БОЛТЫ ОТКИДНЫЕ

Swing bolts.
Construction and dimensionsГОСТ
14724-69*

Изменение № 2 ГОСТ 14724—69 Болты откидные. Конструкция и размеры
Утверждено и введено в действие Постановлением Государственного комитета
СССР по стандартам от 20.04.89 № 1022

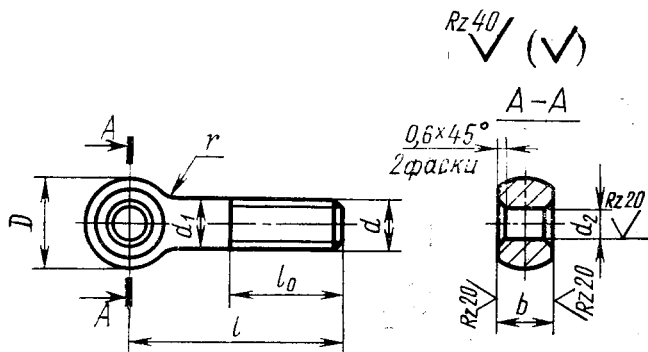
Пункт 1. Чертеж. Заменить параметры шероховатости: $Rz\ 40$ на $Ra\ 6,3$;
 $Rz\ 20$ на $Ra\ 3,2$.
